Keuringsverslag van een elektrische laagspanning- en zeer lage spanningsinstallatie

NIET CONFORM

Datum keuring: 18/10/2023

Straatnaam	Herdersstraat
Huisnummer	25
Busnummer	103
Postcode	3630
Gemeente	MAASMECHELEN
Land	België

Afbeelding schakel- en verdeelbord:

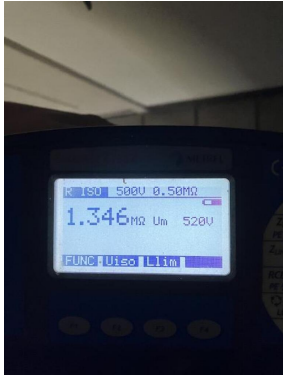
- 15.10 Niet gebruikte invoeringen van het verdeelbord zijn niet correct of onvoldoende afgedicht. (Boek 1 Afdeling 5.1.4. en 4.2.2.3.)
- 16.01 Een verzegelbare differentieelstroombeschermingsinrichting dient geplaatst te worden aan het begin van de installatie. (Boek 1 Onderafdeling 4.2.4.3.)

- 16.06 De differentieelstroombeschermingsinrichtingen die worden geplaatst in huishoudelijke installaties zijn ten minste van het type A. Een differentieelstroombeschermingsinrichtingen van het type AC is niet toegelaten. (Boek 1 Onderafdeling 5.3.5.3.)

- 17.07 Smeltzekeringen en vermogensschakelaars ter bescherming van éénzelfde stroombaan moeten dezelfde nominale stroomsterkte hebben. (Boek 1 Onderafdeling 4.4.1.5.)

- 17.08 De aanduiding van de nominale stroomsterkte van smeltzekeringen en/of vermogensschakelaars is niet zichtbaar of is uitgewist. (Boek 1 Onderafdeling 1.4.2.1.)
